SERVICE INFO – INA 0064

Nytt spennrullesett/pakke med motorfeste for Chevrolet/Opel/Vauxhall 1.7-l diesel motorer

Produsent:	Chevrolet, Opel, Vauxhall
Modeller:	
Chevrolet:	Astra, Corsa
Opel:	Astra G, Combo, Corsa B, Corsa C, Meriva
Vauxhall:	Astra Mk IV, Combo, Corsa Mk II, Meriva
Motorer:	1.7 Di, 1.7 DTi, 1.7 CDTi
Artikkel nr.	530 0492 10 (KIT) 530 0492 09 (SET)

Figur 1: Erstattet spennrulle
531 0166 20 (1) og dens
etterfølger 531 0819 10 (2)

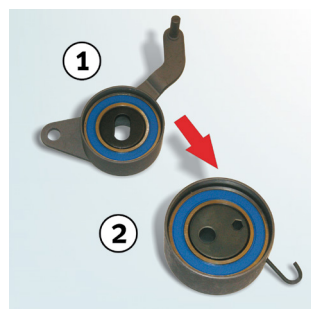
Kjøretøyprodusentene nevnt ovenfor har tenkt å utføre et produkt erstatning når spennrullen skiftes ut. Den eksisterende spennrullen med delnummer 531 0166 20 vil bli erstattet av spennrullen med delrullen 531 0819 10 (se bilde 1).

Figur 2: Pakkeinnhold: 530 0492 10

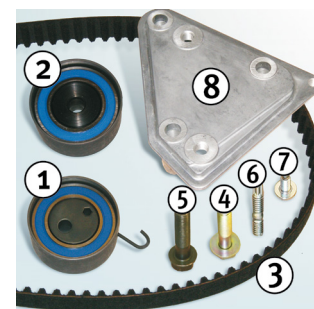
Som en del av denne omstillingen, må modeller opp til motornummer 328704 utstyres med et nytt motorfeste (se bilde 2, artikkel 8).

Av denne grunn leverer Schaeffler Automotive Aftermarket spennrullesettet 530 0492 10 og spennrullesettet 530 0492 09 til omstillingsprosessen. Begge modellene har et nytt motorfeste.

Fra motornummer 328705 er motorfestet (OE-nr. 684051) allerede montert.

Spennrullesett 530 0494 10 og spennrullesett 530 0494 09 tilbys uten motorfeste til kjøretøy som er fremstilt fra dette punktet.
